№ 38-11-19-ТЗ-вих.
20 листопада 2019 р.

На Ваше звернення за технічним висновком про доступність приміщень гуртожитку ОРІДУ НАДУ при Президентіві України, розташованого за адресою: Одеська обл., м. Одеса, вул. Генуезька, буд. 22, для осіб з інвалідністю та інших маломобільних груп населення повідомляємо наступне:

Висновок:

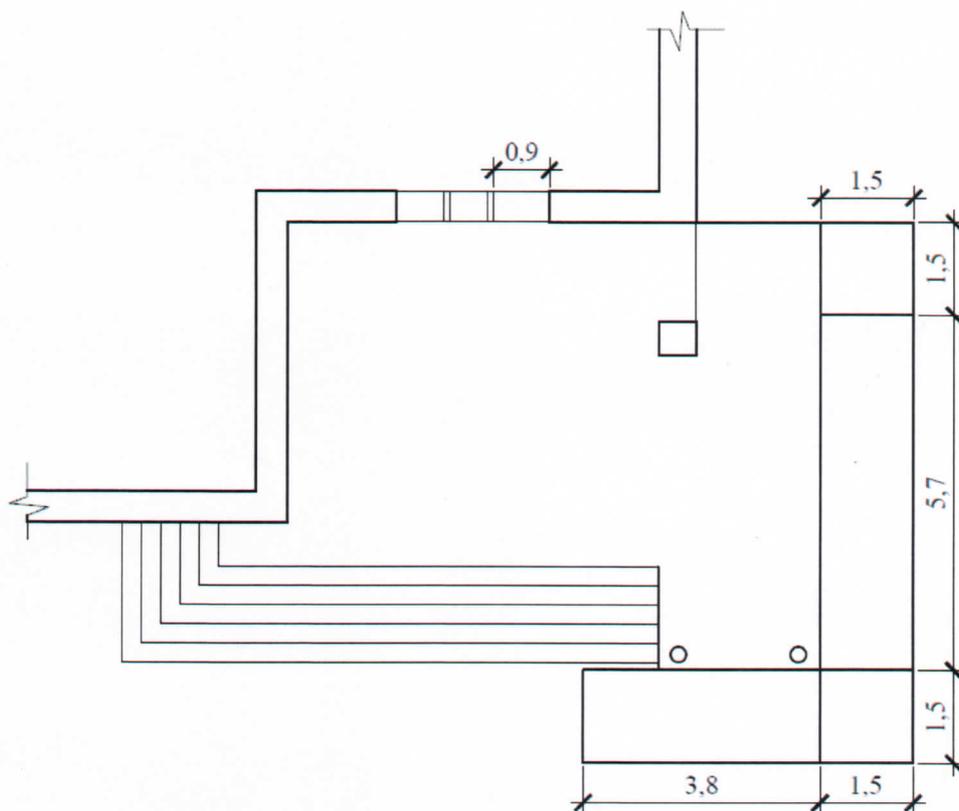
Уклон зовнішніх пандусів на шляхах руху і біля входу до будівлі повинен бути не більше 8% (1:12). Ширина пандуса повинна бути в просвіті за однобічним рухом 1,2м. Після кожного підйому необхідне влаштування горизонтальних площадок глибиною не менше 1,5м. – не відповідає;

Сходи і пандуси повинні мати з обох боків поручні на висоті 0,7 і 0,9 м. Поручень до опори має кріпитись знизу (не допускається бокове кріплення). Відстань від бічної стіни 0,045 м, діаметр труби поручня 0,035 – 0,045 м. Завершальні частини поручня і вгорі, і внизу повинні бути довші маршу або похилої частини пандуса на 0,3 м та мати заокруглення. – не відповідає;

Ширина дверного прорізу має бути не менше 0,9м. Вхідні двері необхідно проектувати без порогів. За необхідності влаштування порогу висота не повинна перевищувати 0,02м. При цьому необхідно влаштовувати скоси/пандус не більше 0,3м в довжину і уклоном максимально 8% (1:12). Усі пороги повинні бути контрастно виділені. – не відповідає;

1. Облаштувати площадку вхідної групи пандусом шириною не менше 1,2 м та довжиною 9,5 м згідно з наведеною схемою. При цьому розворотні площадки мають бути не менше 1,5 м x 1,5 м.

2. Облаштувати площадку, сходи і пандус з обох боків поручнями на висоті 0,7 і 0,9 м. Поручень до опори має кріпитись знизу (не допускається бокове кріплення). Відстань від бічної стіни 0,045 м, діаметр труби поручня 0,035 – 0,045 м. Завершальні частини поручня і вгорі, і внизу повинні бути довші маршу або похилої частини пандуса на 0,3 м та мати заокруглення.

3. Розширити дверні прорізи до ширини 0,9 м та влаштувати скоси/пандуси від порогів по 0,15 см в кожен бік.

4. Облаштувати пандус навісом та водовідводом.
